Quinto Informe Planta de Tratamiento Tumaco

Noviembre 2025

4. PCB:

Figura 2: Version 1.

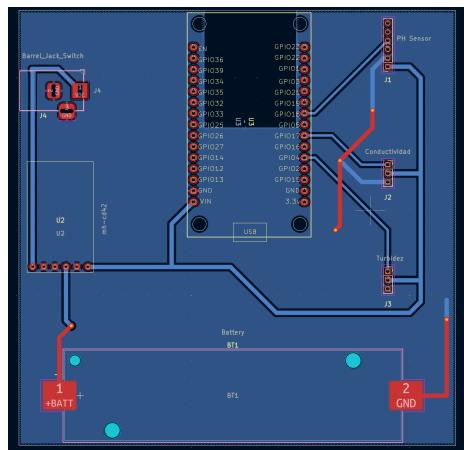
La imagen de arriba presenta la PCB que fue presentada al profesor de Taller, este hizo numerosos apuntes que se enumeraran a continuación:

1. Los sensores (Conectores de la derecha) Deben ser movidos a la izquierda de la PCB para utilizar los Pines del bloque 1, ya que los pines a los que se conectaron tienen interferencias al usar el modulo WIFI de la ESP32.

2. Los sensores de conductividad y turbidez deben ser movidos a la entrada de energía 3.3V ya que aunque funcionan en la entrada VIN se genera un campo eléctrico que puede causar interferencias entre ellos.

3. Este cambio fue descubierto por nosotros al probar el sensor de PH en el ESP32 en vez del arduino, y es que este al dar señales analógicas de 5v no son captadas por el ESP32, se le comentó al profesor de taller y nos dijo que implementáramos un divisor de voltaje en la PCB con un potenciómetro para bajar la señal de 5v a 3.3v o 3v.

4 Hubo ajustes pequeños como el tamaño de las vías o el margen que tienen estas con la base GND.

Ya estamos realizando estos cambios necesarios para poder enviar a imprimir la PCB, se comunicara con el profesor de Taller de forma virtual para avisar si los cambios hechos fueron realizados de manera correcta.
